**Pasūtītājs:** SIA "Sadzīves pakalpojumu kombināts"**Objekts:** "Telpu grupas atjaunošanas darbi" Daugavpilī, Stacijas ielā 63**BŪVEKSPERTA ATZINUMS****PAR PIRTS TELPU GRĪDAS KRITUMIEM UN VENTILĀCIJAS GAISA VADU  
PILEŠANAS IEMESLIEM****SIA "JV Projekts"**

**Rīgā, 2017.gada 08.decembris**  
**Nr. SPK\_1-11/2017**

**BŪVEKSPERTA ATZINUMS  
PAR PIRTS TELPU GRĪDAS KRITUMIEM UN VENTILĀCIJAS GAISA VADU  
PILĒŠANAS IEMESLIEM**

Foto nr.3 Būvniecības realizācijas laikā papildus izbūvēta dušas vieta.

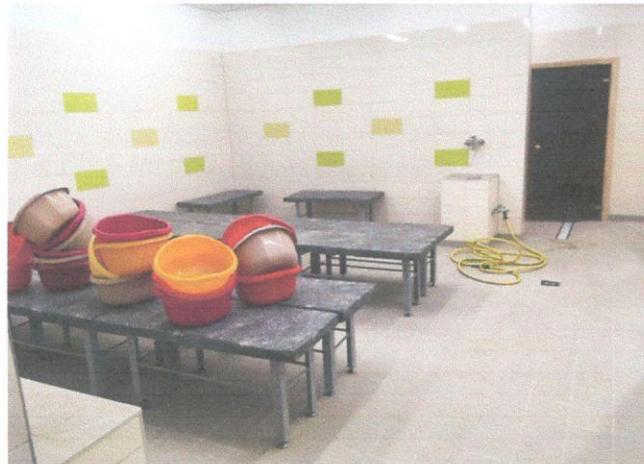
Dušas zonā ir izbūvēta papildus duša un traps, kas nav atspoguļots ŪK projekta lapās, [foto Nr.3](#).

Foto nr.11 Pērtuvē nav izveidota ūdens nov. uz trapu. Foto nr.12 Mazgātuvē, lokālās vietās paliek peļķes.

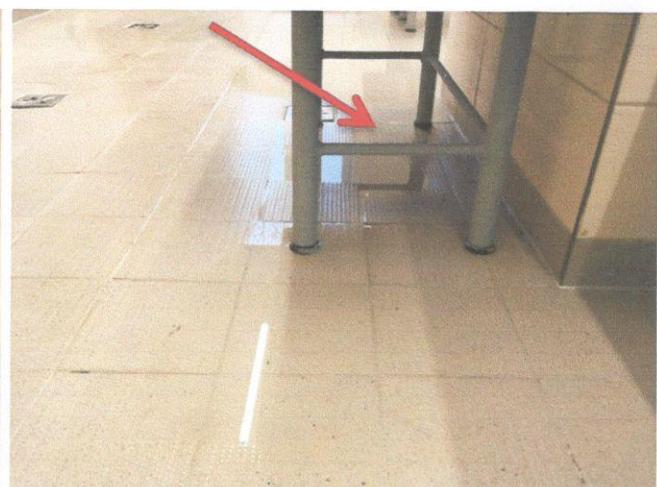
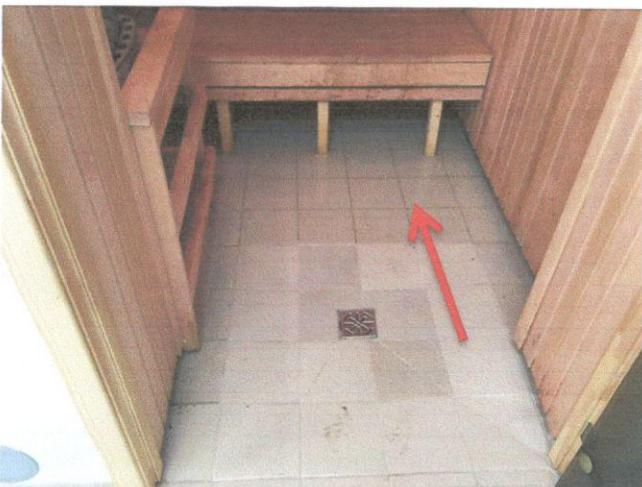
Apsekojot sieviešu mazgātuvi un pērtuvi, tika secināts, ka tur situācija ir analogiska kā vīriešu nodalā. Pēc grīdas laistīšanas ar ūdeni, uz fližēm palika peļķes, kam par iemeslu ir nepietiekams, vai neesošs grīdas kritums lokālās vietās. Problemas risināšanai būvuzņēmējs būvdarbu garantijas laika ietvaros ir izbūvējis garu trapu ar cinkotu resti visas telpas garumā, kas ir vizuāli neveiksmīgs un problēmu nerisinošs risinājums, jo trapa reste ir ar raupju virsmu un apkārt trapam, tā fližu posmā ir izveidots straujš kritums, kas pirts lietotājiem rada diskomfortu. Zonas, kur nav nodrošināta ūdens novadišana, skatīt **Pielikumā Nr.1**. Ūdens peļķu veidošanās veicina netīrumu, putūdegu uzkrāšanos, kas no higiēnas viedokļa nav pieļaujams, līdz ar to, ēkas īpašnieks ir spiest veikt regulārus pasākumus, lai aizslaucītu ūdeni līdz trapiem. Izpildshēmas par ieguldītajiem papildus cauruļvadiem nav, kā arī, pēc Pasūtītāja teiktā, pārbūvētais risinājums ar Pasūtītāju nav saskaņots.

Foto nr. 22 Mazā trapa uztvērēja caurules diametrs.

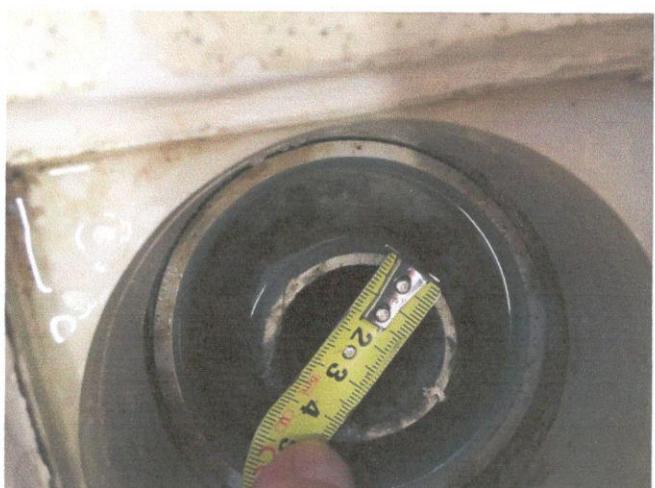
Apsekojot grīdas kanalizācijas sistēmu, cik tas vizuāli bez atsegumu veikšanas bija iespējams, tika secināts, ka izbūvēto trapu diametri neatbilst projekta risinājumam, kurš paredz izbūvēt DN50 un DN100 grīdas trapus (UK-05; UK daļas specifikācija), ir izbūvēti trapi ar daudz mazāku uztveršanas caurules diametru – 50mm un 35mm, kā arī papildus tam ir izvēlēts neveiksmīgs trapa risinājums, kuram smaku izplatīšanās ierobežošanai ir uzstādīts vāciņš, kurš ievērojami samazina ūdens apjoma novadīšanu kanalizācijas sistēmā. Pēc Pasūtītāja teiktā, būvuzņēmējs trapu veidu pirms tā uzstādīšanas ne arvienu nav saskaņojis, tādejādi pats uzņemdamies atbildību par izvēlēto trapu veidu.

Liela ūdens apjoma ilga novadīšana kanalizācijas sistēmā un tā uzkrāšanās pie trapiem iemesls ir projektam neatbilstošu trapu izbūve, kā arī izvēlēto trapu konstruktīvais risinājums pēc funkcijas nav paredzēts liela ūdens apjoma ātrai novadīšanai kanalizācijas sistēmā, jo pat pie vienas atgrieztas dušas, virs trapa veidojas ūdens uzkrājums.

Lai neveidotatos pirts mazgātuvēs ūdens sanesumi, grīdas konstrukcijā nepieciešams izbūvēt cita tipa trapus, kuru uztveršanas caurules diametrs atbilst projekta risinājumam un kurš ir aprīkots ar sifonu un atbilstošu uztveršanas restīti.

Foto nr.29,30,31 Tikai daļēji noizolēti ieņemšanas un izmešanas gaisa vadī.

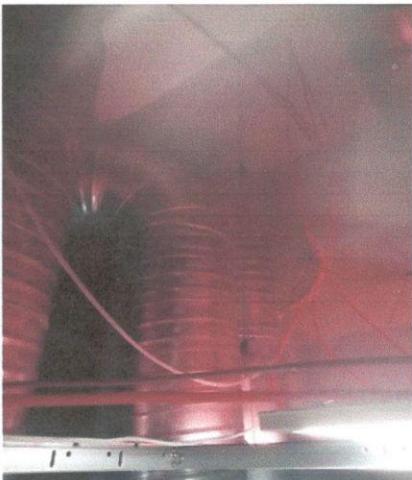
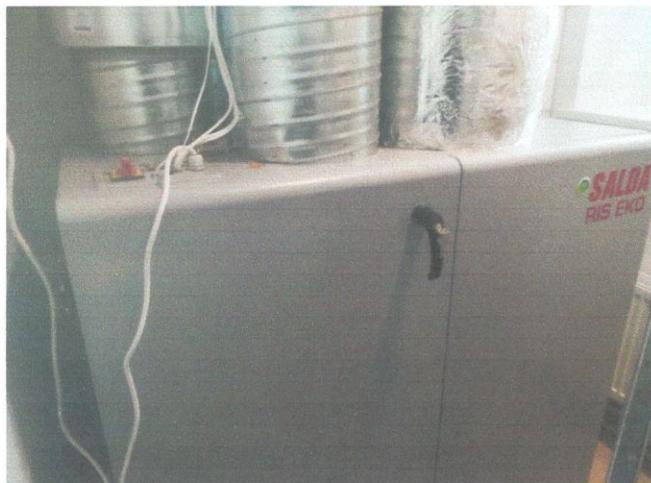
Pilēšanas no giestiem iemesls ir neizolētie ieņemšanas un izmešanas maģistrālie gaisa vadi, uz kuriem kondensējas telpas siltais, mitrais gaiss. Izpētot projekta AVK sadaļu, tika konstatēts, ka tajā ir nepilnības:

Izpētot izpildītos darbus, tika konstatēts, ka maģistrālie gaisa vadi ir izolēti daļēji, daudzviet tie nav izolēti vispār. Izmantota 30mm bieza minerālvates gaisa vadu izolācija ar metāliskās folijas pārklājumu. Vietās, kur tika konstatēta izolācija, tā bija izbūvēta nekvalitatīvi, grieztie gali nebija notīti ar lenu, izolācija bija deformēta. Nav informācijas par gaisa vadu izolācijas nomaiņu, pārskagošanu vai izolējamo zonu precizēšanu pie projekta autora, līdz ar to, būvuzņēmēja pienākums pirms darbu uzsākšanas bija precizēt izolācijas veidu, zonas un apjomu, jo tāmes un projekta apjomos tā bija paredzēta. Tā kā būvuzņēmējs bez pārskagošanas ir nomainījis izolācijas veidu un nozilējis zonas pēc paša izvēles un saprašanas, tad ar šo darbību viņš ir vienpusēji uzņēmies atbildību par izbūvēto risinājumu, kurš ekspluatācijā rada problēmas.

Risinājums ir ar projektētāju pārskaget izolācijas veidu un precizēt izolējamos apjomus. Eksperta ieteikums ir izvēlēties minerālvates izolāciju ar metāliskās folijas pārklājumu 2x50mm maģistrālajiem ieņemšanas gaisa vadiem un 50mm izmešanas gaisa vadiem. Izolēšanas darbi ir jāveic kvalitatīvi nodrošinot, ka telpas mitrums, kuru nes sev līdzi siltais gaiss, nenonāk saskarē ar maģistrālo gaisa vadu virsmu.
